**INFORME DE HITO DE CONTROL
N° 005-2021-OCI/0446-SCC**

**“MEJORAMIENTO DEL SISTEMA INTEGRAL DE
GESTIÓN DE RESIDUOS SÓLIDOS MUNICIPALES DEL
DISTRITO DE MOQUEGUA, PROVINCIA MARISCAL
NIETO, REGIÓN MOQUEGUA”**

**HITO DE CONTROL N° 4 – COMPONENTE 4: ADECUADA
DISPOSICIÓN FINAL DE LOS RESIDUOS SÓLIDOS
MUNICIPALES**

Imagen n.º 1

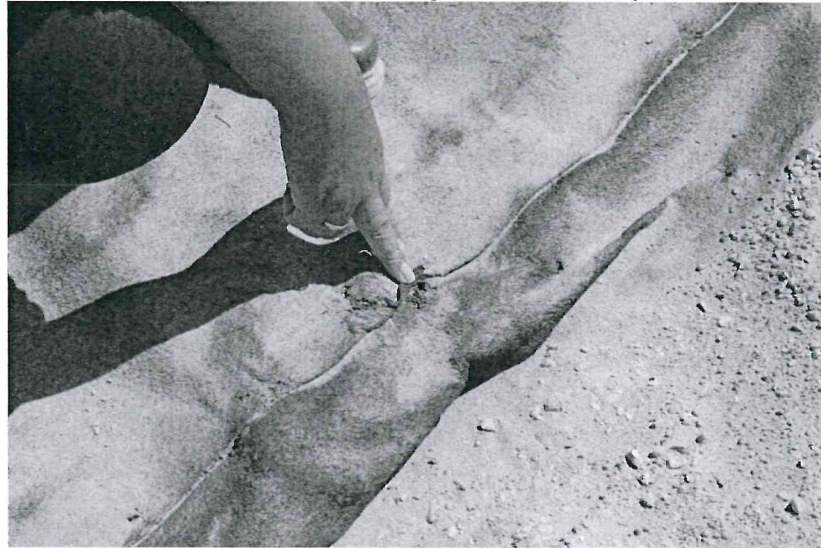
Sin embargo, de la visita de inspección física efectuada el 27 de agosto de 2021 al componente 4 del citado proyecto, por representantes de la Gerencia Regional de Control Moquegua, residente, supervisor y coordinadora de obra, se ha verificado que el geotextil expuesto en el sistema de drenaje de las seis (6) trincheras ejecutadas, se encuentra deteriorado, por su exposición a los rayos ultravioleta de la zona.

Verificación in situ del deterioro del geotextil en drenes para lixiviados

Imagen n.º 5

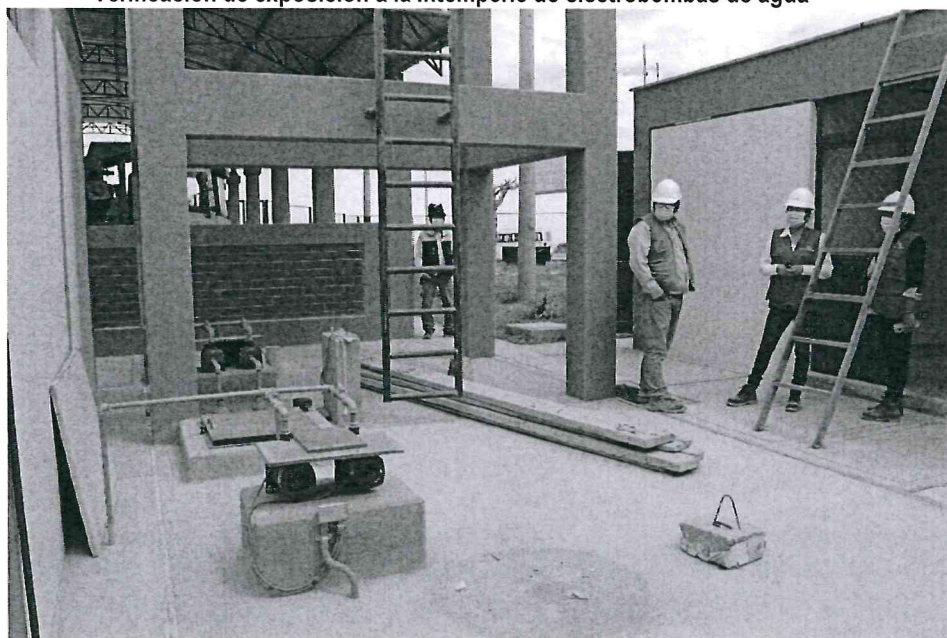
completamente a la intemperie. Asimismo, también se verificó que otras dos (02) electrobombas de agua, apoyadas también sobre una base de concreto, han sido ubicadas sobre la cisterna para agua de consumo doméstico, los que se encuentran bajo la sombra del tanque elevado sin ningún tipo de caseta, ni de protección.

De la revisión al expediente técnico del proyecto "Residuos sólidos", respecto a la instalación de las citadas electrobombas, se ha verificado que según el detalle "Planta de cisternas" del plano IS-06 "Detalle de cisterna y tanque elevado" de junio de 2017, se ha diseñado la ubicación de cuatro (4) electrobombas de agua, sin considerar una caseta o material de protección, ubicándose dos (2) electrobombas sobre una base de concreto y este a su vez, sobre el cisterna para agua de lavado de vehículos; de igual forma, se diseñó dos (02) electrobombas de agua apoyadas en una base de concreto y estas a su vez sobre el cisterna para agua de consumo doméstico.

Verificación de exposición a la intemperie de electrobombas de agua

Imagen n.º 6
Mapa de interpretación

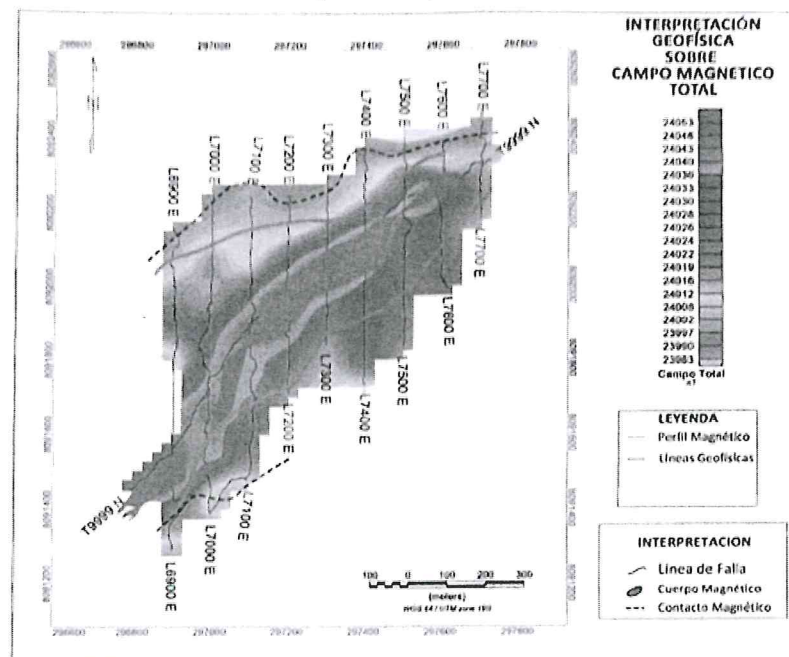
Cabe señalar, que en el segundo párrafo del ítem 13. Interpretación y conclusiones del Estudio de Magnetometría Terrestre, se concluyó que *"Se han identificado dos lineamientos claramente visibles en el Mapa 1, de color rojo y continuo tanto al norte como al sur de la propiedad, estas fallas en ciertos tramos presentan una potencia relativamente ancha, lo que indica que son fallas que en algún momento han ofrecido desplazamiento y cuya abertura originada ha sido rellenada por material fino, tal vez producto de la misma fricción"*.

Asimismo, en el rubro "Recomendaciones" del citado Estudio de Magnetometría Terrestre, se precisó entre otros que "La impermeabilización del terreno es básica, para evitar que las fallas sirvan de conductos lubricados y acelere esfuerzos de deformación".

Imagen n.º 9

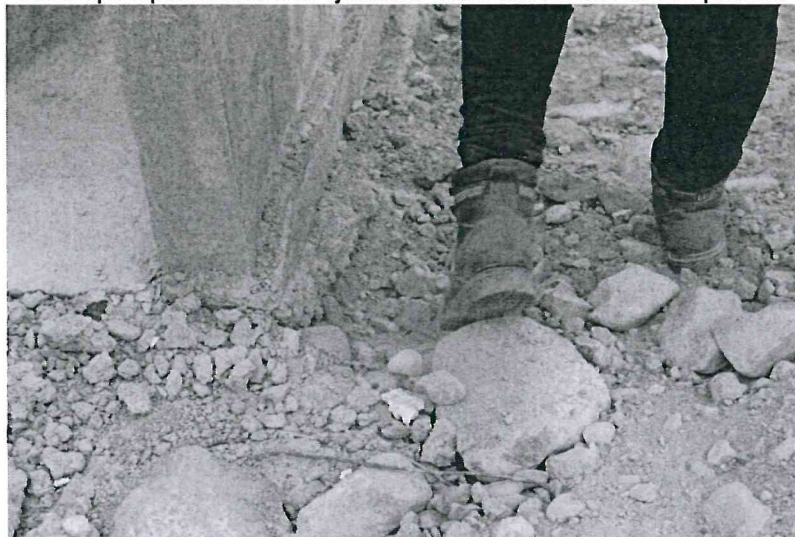
Sin embargo, de la vista de inspección del 27 de agosto de 2021, efectuada por personal de la Gerencia Regional de Control Moquegua, conjuntamente con el residente y supervisor de obra, así como con la coordinadora de obra, se dejó registrados en fotografías que forman parte del acta que registra la citada visita, que el canal rectangular – rápida, ubicado en el desnivel existente entre la trinchera n.º 02 y n.º 03, habría sido construido directamente sobre el suelo natural, sin mediar la compactación de la sub rasante.

Canal tipo rápida habría sido ejecutado sobre sub rasante no compactada
